Servizio: B1.07
Pratica: K13_2024_000967

OGGETTO: Rinnovo delle concessioni BI10595 e BI00202 per il prelievo di acqua sotterranea da sorgenti ad uso potabile, con variante sostanziale per aggiunta captazioni e riunione utenze – Definizione aree di rispetto sorgenti – Parere

**DIPARTIMENTO TERRITORIALE PIEMONTE NORD EST
ATTIVITÀ DI PRODUZIONE NORD EST**

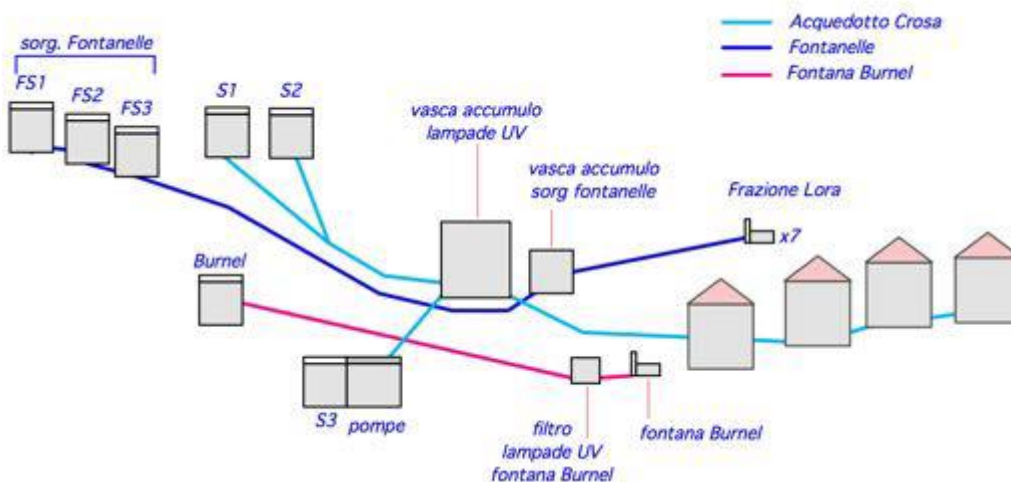
Dal punto di vista gestionale è riportato lo schema di distribuzione della rete acquedottistica, illustrato nella figura seguente, dal quale risulta che l'acquedotto è suddiviso in 3 rami, acquedotto Crosa, Fontanelle, Burnel. Dalla stessa risulta che:

1. le 3 sorgenti dell'acquedotto CROSA recapitano l'acqua ad una vasca di accumulo posta a monte di frazione Lora ove viene trattata mediante sistema di lampade UV e poi distribuita alle 64 utenze di frazione Lora.
2. Le 3 sorgenti FONTANELLE convogliano l'acqua alla vasca di accumulo (10 mc) e da lì l'acqua è convogliata a 7 fontanelle della frazione di Lora, mentre il troppo pieno viene recapitato al lavatoio frazionale.
3. La Fontana BURNEL recapita l'acqua verso la fontana Burnel previo attraversamento di un pozzetto con un filtro e di un secondo pozzetto con una lampada UV

Le vasche di accumulo dell'acquedotto Crosa e quella delle sorgenti Fontanelle sono adiacenti e pertanto le acque recapitate alla vasca "Fontanelle", potrebbero confluire alla vasca dell'acquedotto Crosa e subire i trattamenti di potabilizzazione (lampade UV).
